# 改善箇所説明図(型式: YDM-WA133A 通称名:WA40-8)

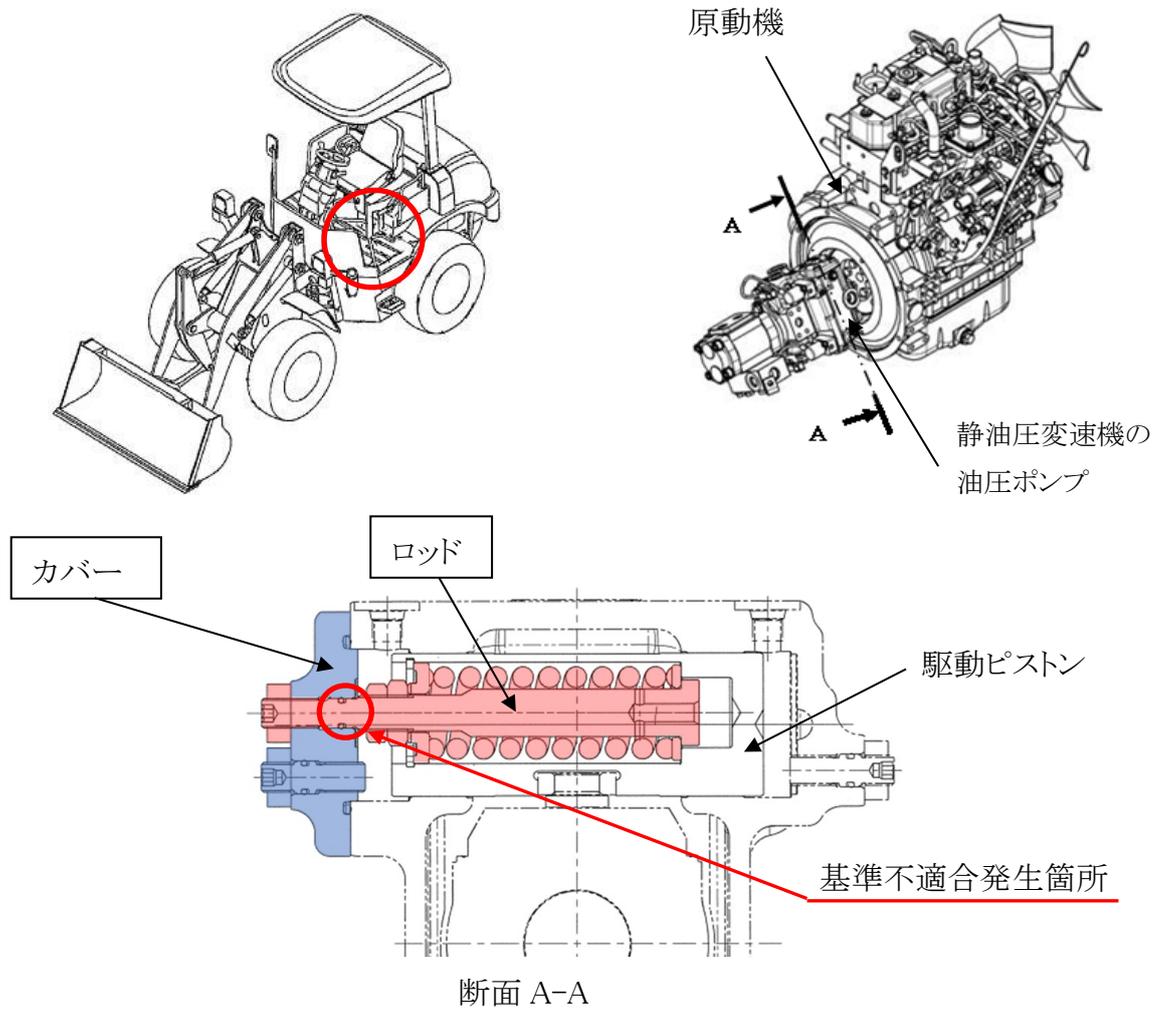
ショベル・ローダの静油圧変速機の油圧ポンプにおいて、車両の前後進を切り替える駆動ピストンのロッドとカバーの部品精度が不適切なため、前後進の切り替え操作を頻繁に行うと、当該ロッドが折損するものがある。そのため、駆動ピストンが後進の位置から切り替わらなくなり、操作レバーを中立または前進に操作しても車両が後進するおそれがある。

全車両、駆動用ピストンのロッド、およびカバーを対策品と交換する。

識別：カバーに外観でわかる加工を入れ識別する。
